改善箇所説明図

エンジンルーム右側

制動倍力装置

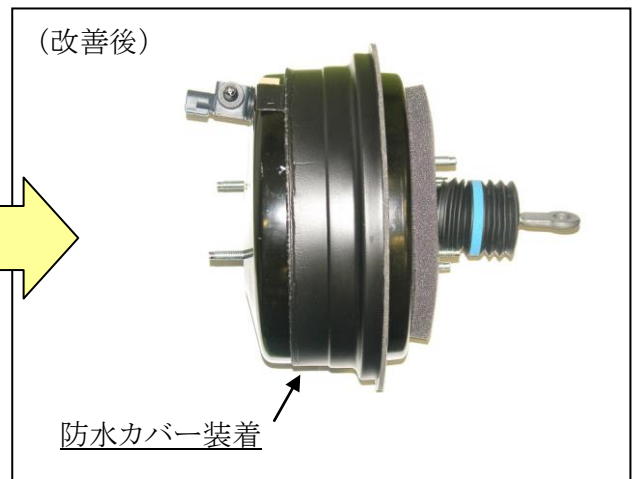
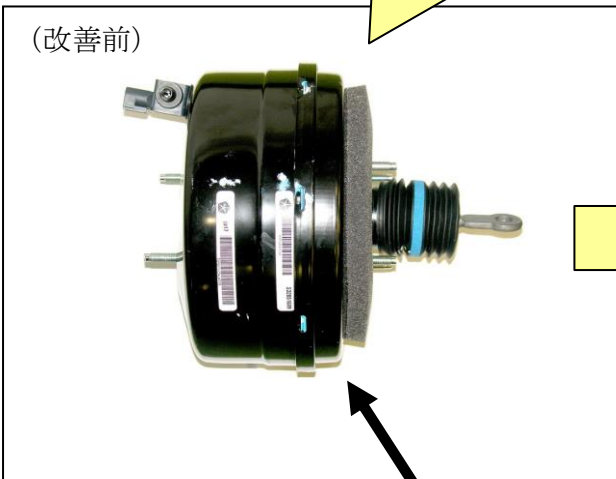
基準不適合発生箇所

ブレーキ倍力装置の配置が不適切なため、当該装置に雨水等がかかり、錆が発生するものがある。そのため、錆が進行し倍力装置が腐食して負圧を維持できなくなることで、アシスト機能が失われ、最悪の場合、制動距離が伸びるおそれがある。

改善の内容

全車両、ブレーキ倍力装置を点検し、異常がある場合は、ブレーキ倍力装置を新品に交換した上で、防水カバーを装着する。異常が無い場合は、防水カバーのみを装着する。

識別 : エンジンルーム内のブレーキオイル・リザーブタンク上面に黄色ペイントを塗布する。
